עמק יזרעאל**הנדון: ביתכם ברח' ארץ ישראל 50 עמק יזרעאל****ליקויי בנייה****חוות דעת מקצועית**

התבקשתי ע"י ישראלי ישראל וישראלה לחוות דעתי המקצועית לליקויים ולחסר בדירה הנדונה.

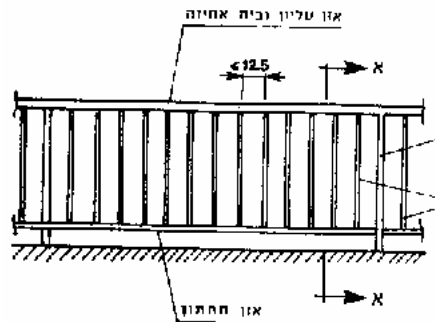
1.5. מעקה בנוי בחצר נבנה בגובה של כ 100 ס"מ בלבד, במקום מינימום 105

ס"מ כנדרש. מפגע בטיחותי.

יש להגביה את המעקה לקבלת גובה תיקני.

וזאת בניגוד לתקנות התכנון והבנייה - סעיף 3.92 - לפיו בפתח בקיר בנין בו קיימת סכנת נפילה יותקן מעקה; המעקה חייב להתאים לת"י 1142 סעיף 7.1.4.

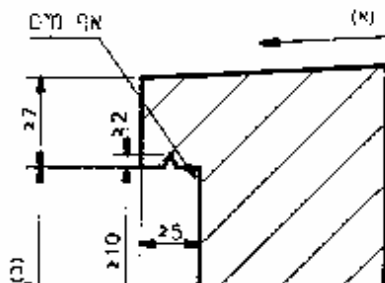
**2.1. כתמי רטיבות במקומות שונים בדירה:**

2.1.1. בתחתית בית מנורה חיצוני.

2.1.2. בקיר מזרחי בחדר דיור.

נדרש לאתר את מקור הרטיבות ולתקן בצורה מקצועית.  
הליקוי יוצר פגם אסתטי ותפקודי בולט וסותר בין היתר את הדרישות כמפורט להלן:  
תקנות התכנון והבנייה סעיף 5.32. הדורש כי: "קירותיו החיצוניים של בנין יתוכננו וייבנו באופן המונע חדירת מים ורטיבות לתוכו מבחוץ."  
מפמ"כ מתי"י - סעיף 207.2 לני"ל הדורש כי "גג הבית, קירותיו, דלתותיו וחלונותיו לא יחדירו מים לתוך הבית או לשכבה רגישה לרטיבות של רכיבי הבית, כאשר הם חשופים לגשם בעת שנושבת רוח במהירות 100 קמ"ש".

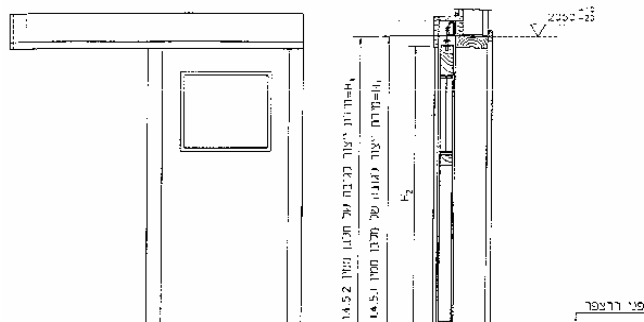
3.5. התאמת דלתות לקויה, מרווחים מיותרים והתנודדות.

זאת בניגוד למפרט הכללי הבין משרדי לבניה (הספר הכחול) סעיף 06033 ולתקנים הישראליים של מכון התקנים, סעיפים: 23, 77, 568, 612, 613.

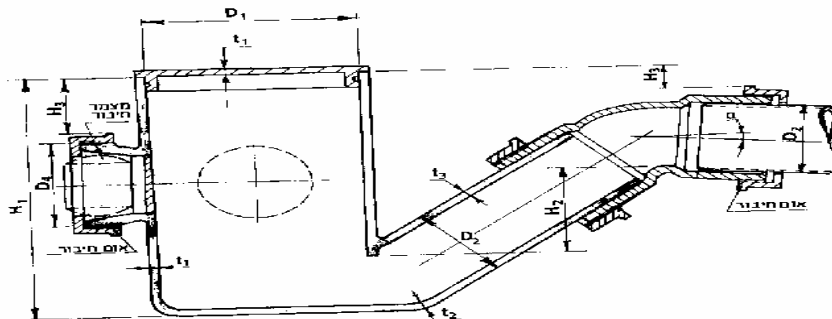
**5.2. האגנית בחדר רחצה הורים אינה מדופנת כנדרש, עקב כך צפויים נזקים**

לציפוי ורעשים חריגים במהלך השימוש.

יש לשבור את החיפוי לצד האגנית, למלא סביב בחול, בדייס בטון (או בחומר מלוי אחר כגון פוליאוריתן מוקצף) ולסגור מחדש את החורים תוך ביצוע העבודות הנדרשות.

זאת בניגוד לדרישות ת"י 1205.3 להתקנת האמבט ואת דרישות המפרט הכללי - סעיף 07041 - לפיו "חיבורי הקבועות לתקרות ולרצפות יהיו חזקים ויציבים" ואת דרישות הל"ת השימות.

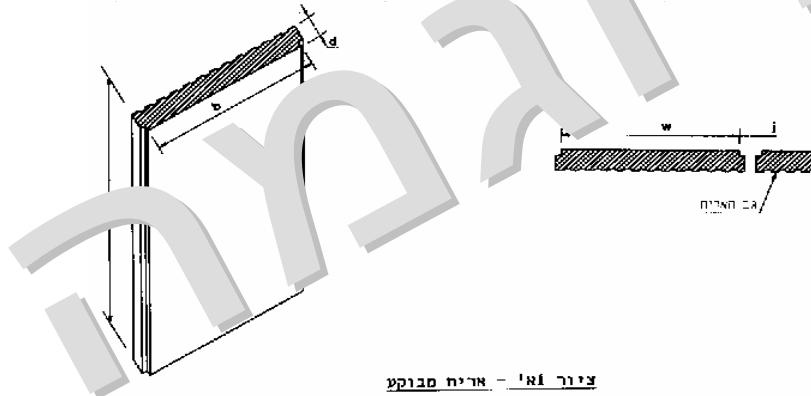
5.9. ניקוז מי גשם ממרפסות המבנה מבוצע באמצעות זרבוביות. ההתקנה המתוארת יוצרת הפרעה לשימוש תקין.

יש לבטל את שיטת הניקוז הקיימת ולהתקין גשמות (מרזבים) אשר ינקזו את מי הגשם אל מחוץ לשטח המגרש.

זאת בניגוד להוראות המפורטות להלן:  
הל'ית - סעיף 7.1.1 - לפיו נועדה מערכת הניקוז "...להגן, בין השאר, על הבניין ויסודותיו בפני רטיבות ולמנוע סכנה ותנאים בלתי תברואיים לבני-אדם".  
הל'ית - סעיף 7.3.6.3 - לפיו במקרה שמרפסות מונקזות באמצעות זרבוביות "...הן יותקנו בצורה שלא יגרם כל נזק ומפגע לבני-אדם או לרכוש".  
הל'ית - סעיף 7.3 - לפיו "הגגות ינקזו באמצעות גשמות (צניורות גשם אנכיים על כל שינוי כיוון) ויחולו עליהן הוראות אלה; " וס"ק 7.3.5 המפרט את התנקזות הגשמות מעל הקרקע או אל תא בקרה.

הל'ית - סעיף 7.3.7 - לפיו "כל גג הנמצא בבניין במפלס שונה יוקז בגשמה, נפרדת ממערכת הגשמות המנקזות את שאר הגגות, למעט מקרים בהם אין כל סכנה של הצפת הגג הנמצא במפלס הנמוך ביותר".

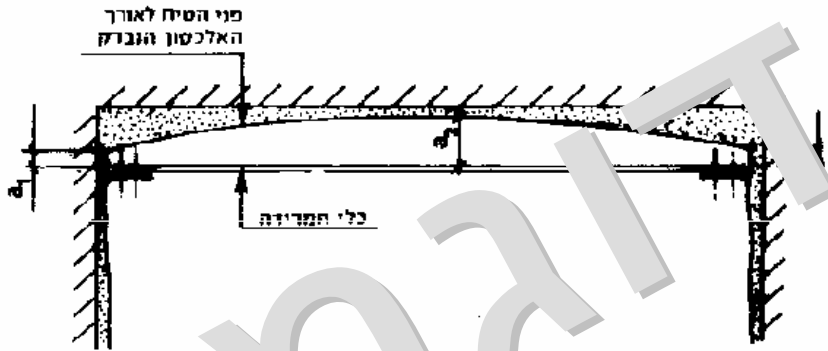
## 7.9. חסרים שקעים בחדרי הרחצה.

יש להרכיב לשם שימוש יומיומי בתנור חימום, במייבש שיער, במכונת גילוח וכו'.

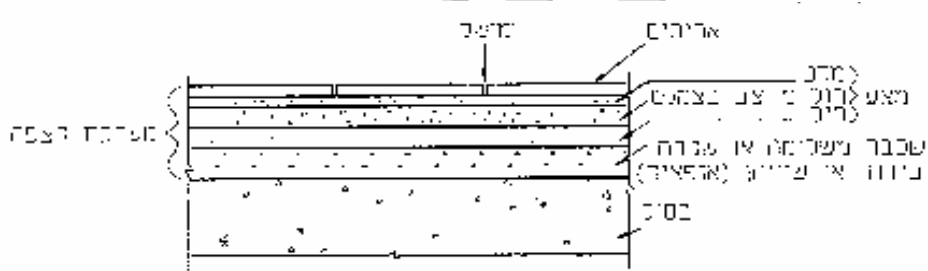
9.8. הריצוף בחדר רחצה כללי בוצע ללא פס הפרדה עשוי פליז או אלומיניום כמקובל. הדבר מעיד על ביצוע לא מקצועי אשר עלול לגרום לדליפת מים אל שטחי הדירה.

יש לפרק את הריצוף ולבצעו מחדש תוך הקפדה על יצירת הפרש מפלס של כ-1 ס"מ ביחס למפלס רצפת הדירה והתקנת פס הפרדה כנדרש.

זאת בניגוד למפמ"כ מתי"י 1629 - סעיף 5 - הדורש כי "בתיכון ספי פתחים המחברים... מעברים בין חדרי דיור לחדרי רחצה וכדומה, יש לתכן מעבר מודרג מלוח אבן נסורה, מפרופיל אלומיניום או ממתכת אחרת בלתי מחלידה... לשם מניעת מעבר מים לחדרי הדירה".

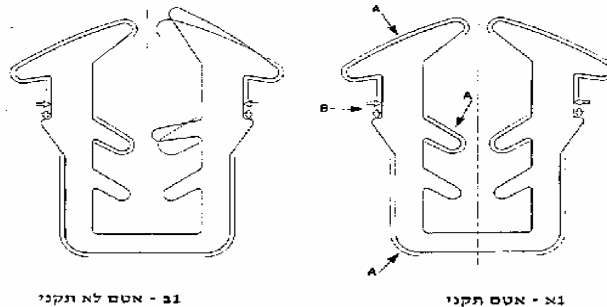
10.5. חסר פס הגנה בתחתית תריסים נגללים.

נדרש להשלים לשם שמירה על התריסים.

ציור 4 - פרט "אף מים"

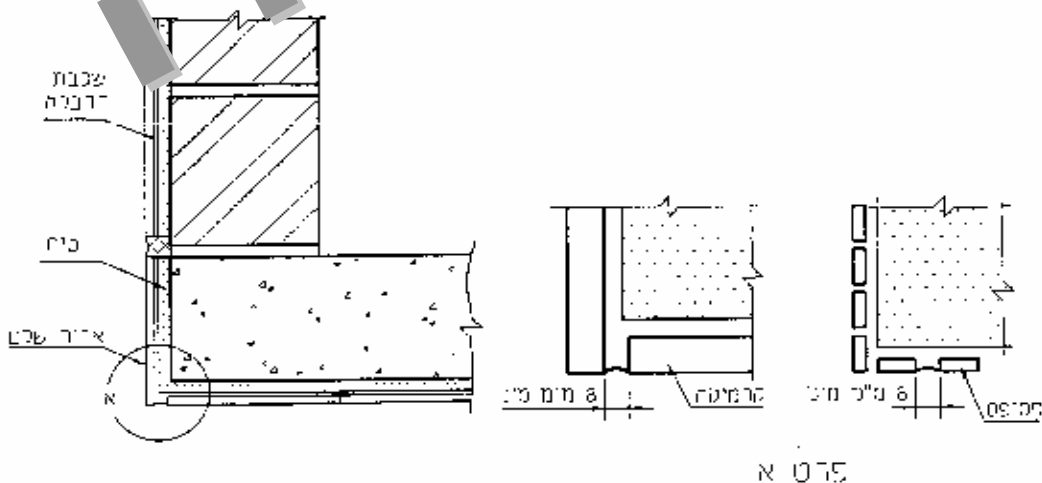
11.2. אפי מים חסרים/סתומים בתחתית אדני השיש.

יש לחרוץ את אפי המים החסרים/סתומים.

זאת בניגוד למפרט הכללי - סעיף 10063 - לפיו נדרש כי "אדני חלונות, כרכובים, מעקות וכו'

ובניגוד למפרט הכללי - סעיף 10073 - לפיו נדרש כי "שפת האדן המובלטת מהקיר משלושת

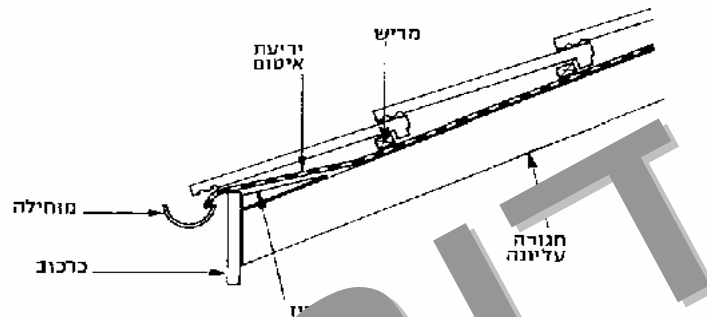
12.1. מרישים (פטות) דקים מדי, חשש לשקיעה ולשברים, נדרשת מידה מינימלית

של 2.5/4 ס"מ (בחתך רוחב), אם לא צוין אחרת בתוכנית.

וזאת בניגוד למפרט הכללי הבין משרדי לבניה (הספר הכחול), סעיף: 20024.  
ובניגוד למפרטי מכון התקנים (מפמ"כ), סעיף: 270.

ארגז הרוח עם תעלת ניקוז פנימית (המידות בסי"מ) ת"י 4030

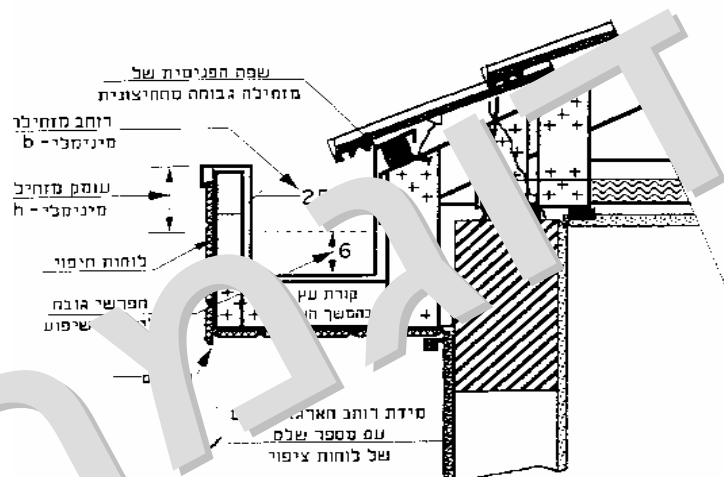
12.3. נעשה שימוש במסמרים מחלידים ולא מסמרי אל חלד.

יש לחזק חיבורי צמתות בעזרת מסמרי אל חלד.

ציור 1 - מבנה טיפוסי של מיסעה מאבני ריצוף

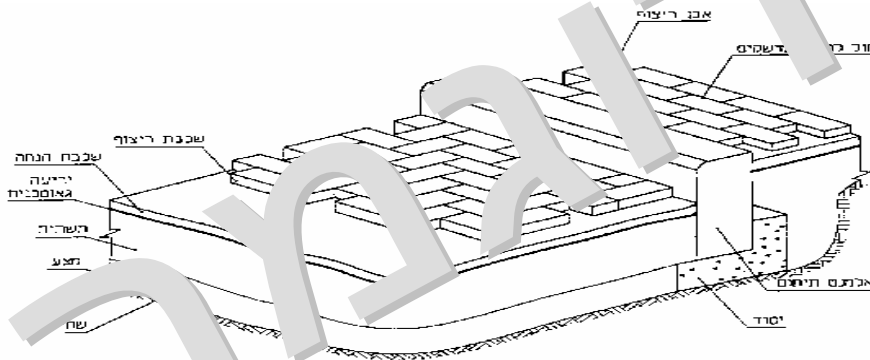
**13.1.** המשטחים המרוצפים באריחים משתלבים בוצעו באופן לא מקצועי ובהפרשי מפלס ניכרים בין האריחים.

הליקויים מעידים על ביצוע לא מקצועי ועל שקיעת אריחים עקב הידוק

יש לפרק את הריצוף הלקוי, לבצע הידוק התשתית לאחר הנחת אריחים. יש לבצע הידוק ויברציוני ב-3 מעברים לפחות כמדרש במפרט הכללי - סעיף 100252 עד לקבלת משטח מישורי.  
מדרש להקפיד על שיפועים נאותים ואחדים בשיעור כ- 1/2% לפחות לכיוונים הנדרשים זאת בניגוד למפרט הכללי - סעיף 10096 - המתיר לריצוף זה הפרש מפלסי מרבי של 3 מ"מ וסטיית מישוריות מרבית של 5 מ"מ לאורך 3 מ'.
